RAD / Nº DTO 0064 – Concepto Jurídico – Viabilidad de Modificación 1 y Prórroga 2 CTO obra 116-3-2025

Asunto: Concepto jurídico – Viabilidad de Modificación No. 1 y Prórroga No. 2 al Contrato de Obra No. 116-3-2025.

Asunto: **solicitud modificación No. 1 y prorroga No. 2 al contrato** No. **116-3-2025.**

REGISTRO FOTOGRAFICO.

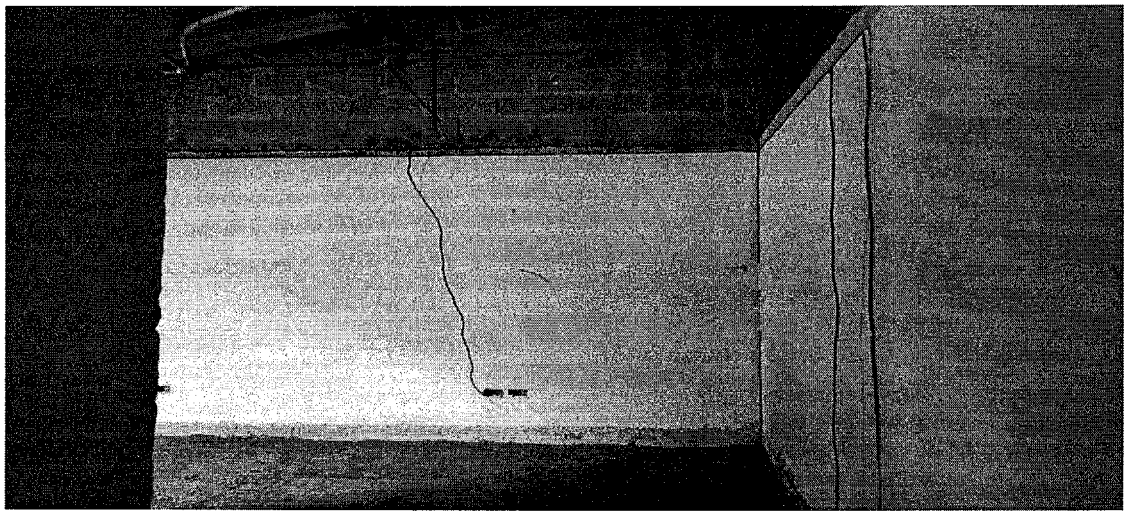
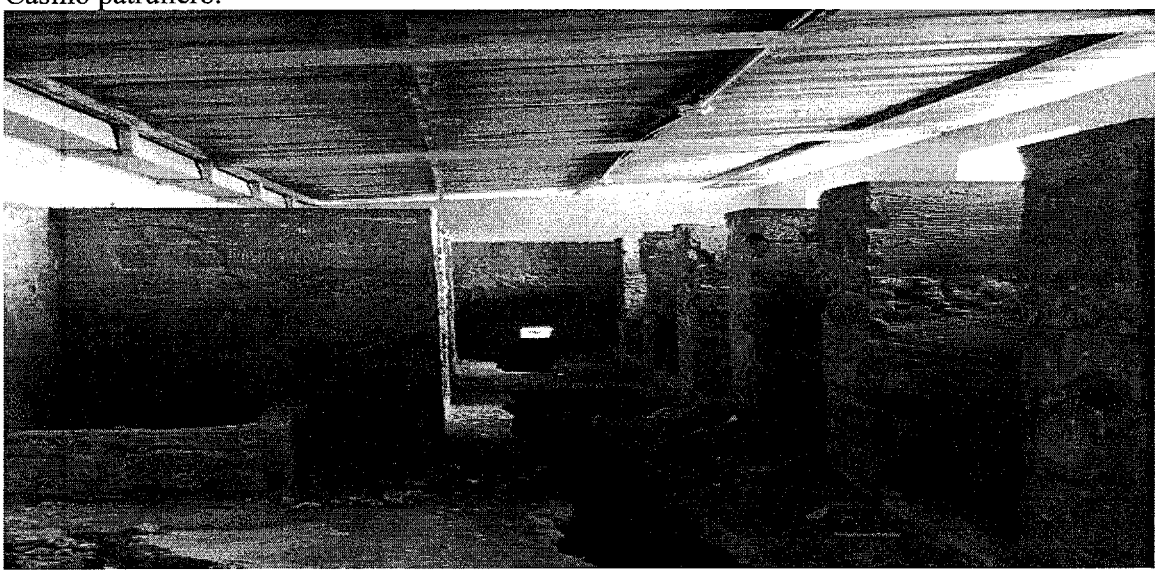
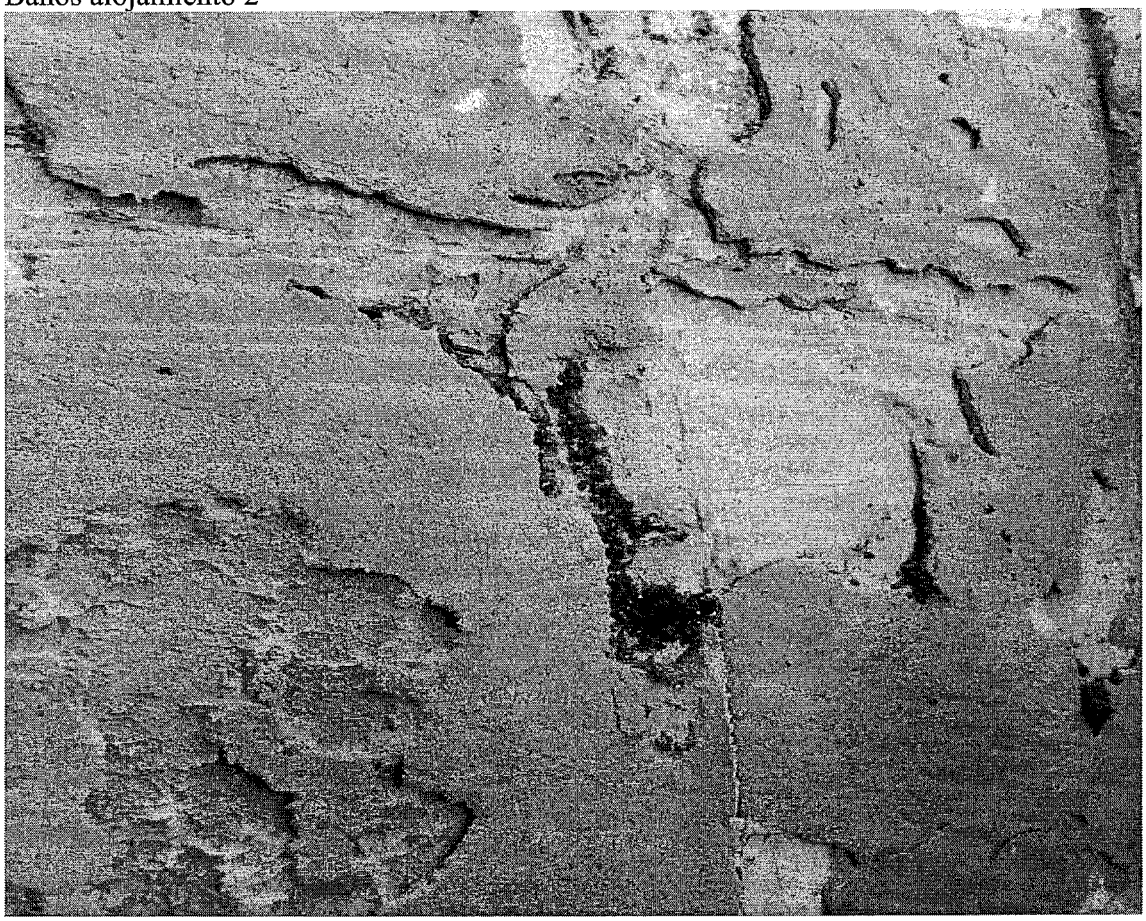
Paredes de habitación – casino patrullero.

Casino patrullero.

Baños alojamiento 1

NP 38

Baños alojamiento 2

afectación de comején en paredes internas
